AVIS DU CONSEIL NATIONAL DE LA PROTECTION DE LA NATURE

Référence Onagre du projet : n°2021-06-14a-00636

Dénomination du projet : Projet d'exploitation de la carrière de Vaujours-Guisy

Bénéficiaire : Placoplatre - Eric Royer, Chargé de développement des carrières

Figure 82. Localisation des arches

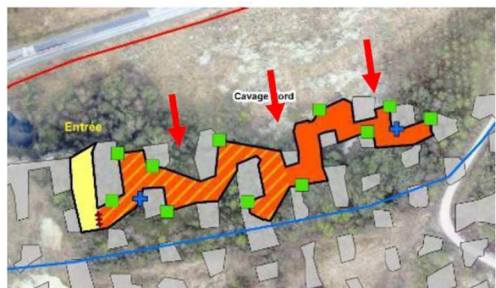
Dans la version précédente du dossier (version 9) qui ne prévoyait pas la conservation de galeries accessibles aux chiroptères dans le cavage Ouest, il était prévu pour le cavage Nord (page 199) :

- La création de nouvelles « arches voûtées » sur la partie Nord du cavage en cloisonnant la partie conservée dans l'optique de recréer des conditions propices à l'activité de swarming (cf. illustrations ci-dessous : localisation à gauche et type d'aménagement à droite) ;

Même si la création des quatre entrées à l'ouest du cavage Nord proposées maintenant créera une surface de 720 m² favorable aux activités de swarming, la création des trois arches voûtées sur la partie Nord du cavage, pour optimiser les conditions propices à l'activité de swarming, aurait dû être maintenue, en plus de l'aménagement des quatre entrées à l'ouest de ce cavage.
